Nr sprawy: 001327/24

Nr dokumentu: 0124/24/DZ

Dotyczy przetargu nieograniczonego na zadanie *Digitalizacja sieci ciepłowniczej należącej do Przedsiębiorstwa Energetyki Ciepłej - Gliwice Sp. z o. o. w zakresie zadania pod nazwą System optymalizacji źródeł i sieci. Nr postępowania DZ/1/1/2024*

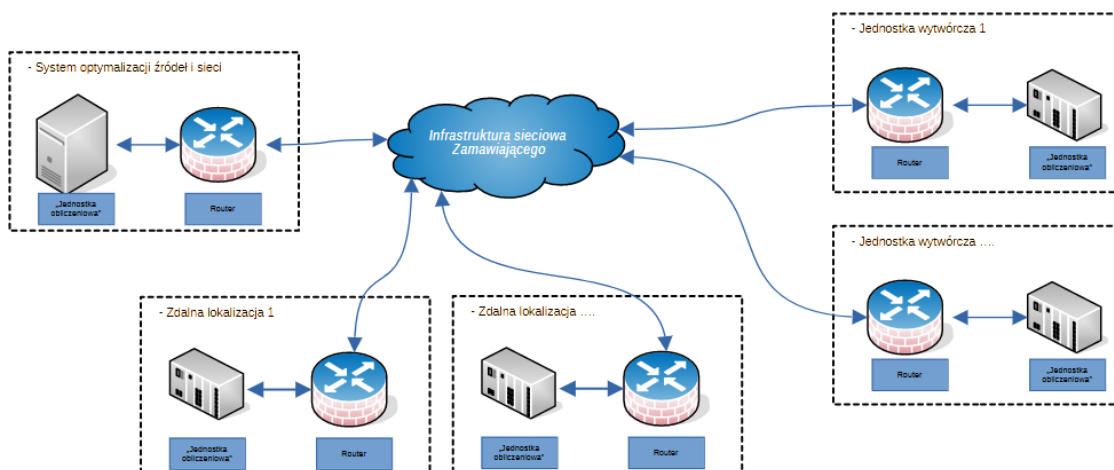
Dokument: Załącznik Nr 2 do SWZ- Program Funkcjonalno-Użytkowy.pdf, **Pytanie / Wniosek:** Prosimy o udostępnienie schematów sieciowych prezentujących połączenia ze wszystkimi podsystemami wytypowanymi do integracji.

Odpowiedź: Schemat poniżej.
